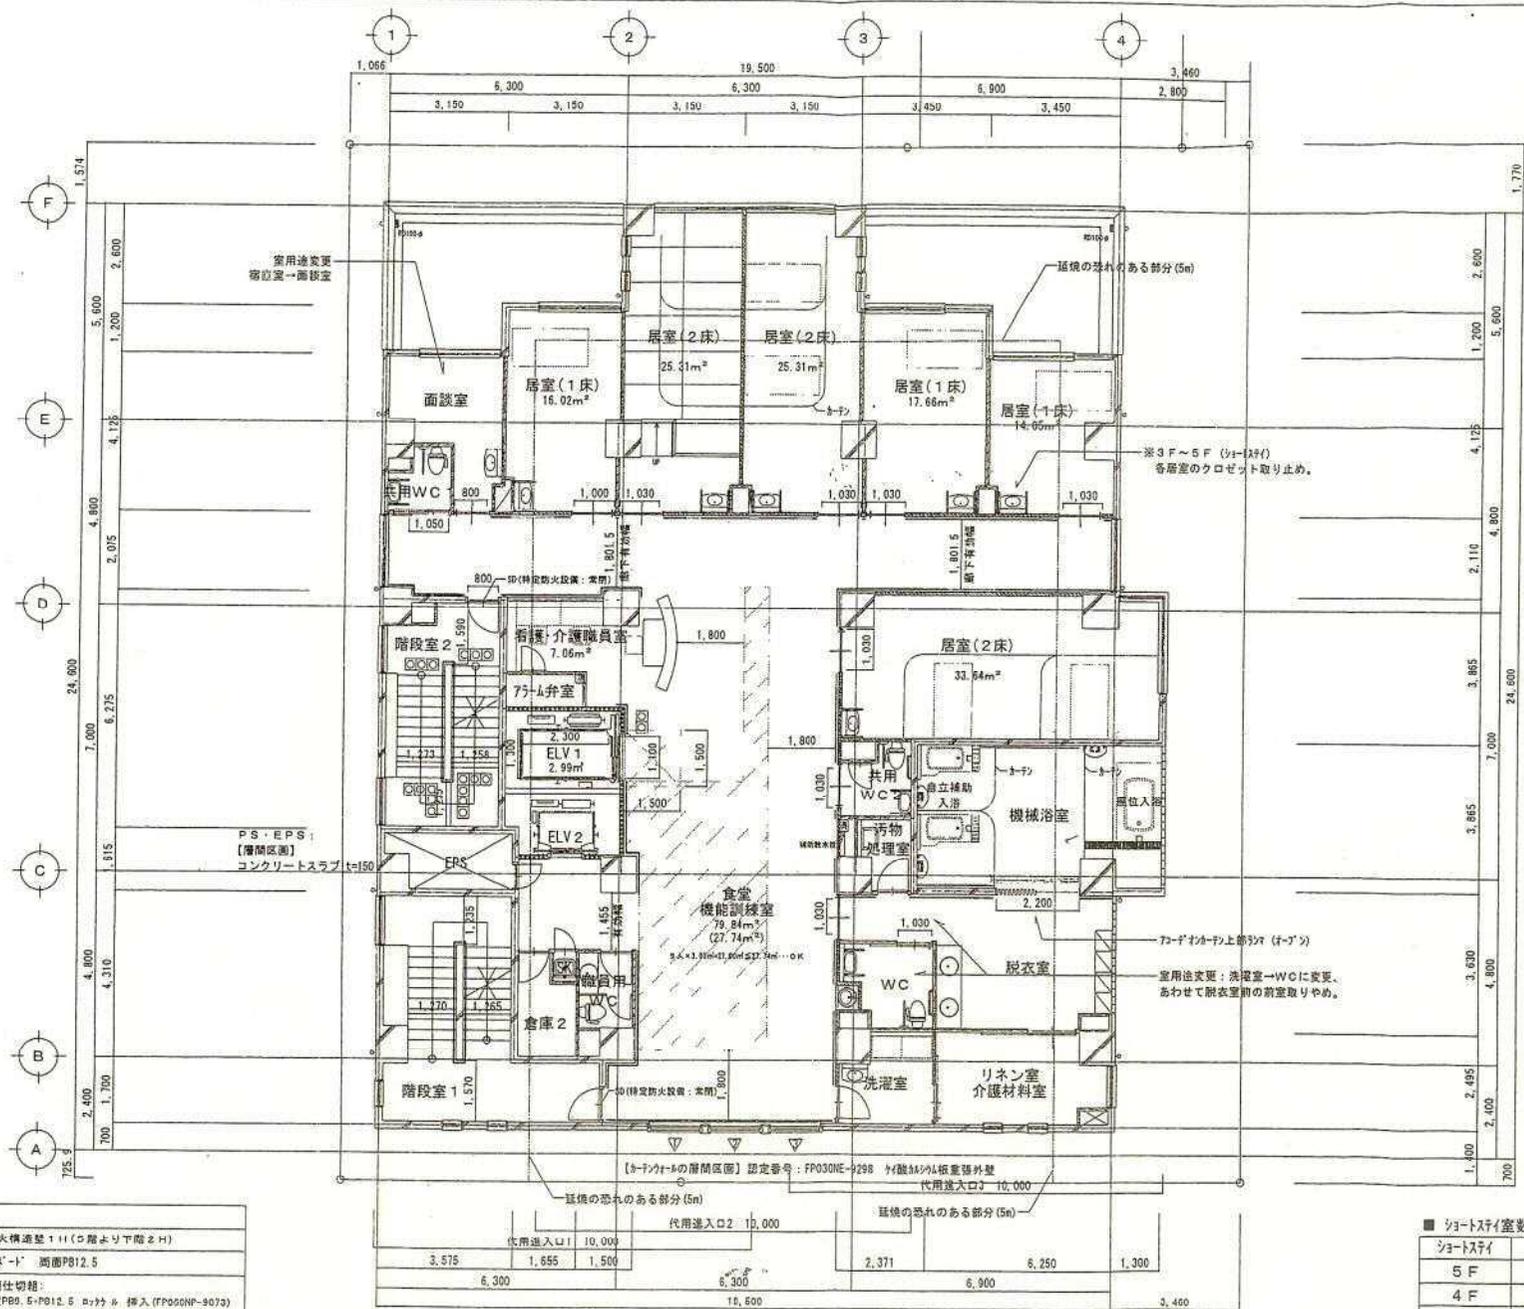
遮音性能向上のため(S01-9141)が300mmより200mmに変更。耐火認定番号変更無し。各層共通

共同生活室、居室など基準上規定されている設備の名称で記載してください。

※3F~5F (3F~5F)
各居室のクロゼット取り止め。

70-70インチ上開ドア (オープン)
室用途変更：洗濯室→WCに変更。
あわせて脱衣室前の前室取りやめ。
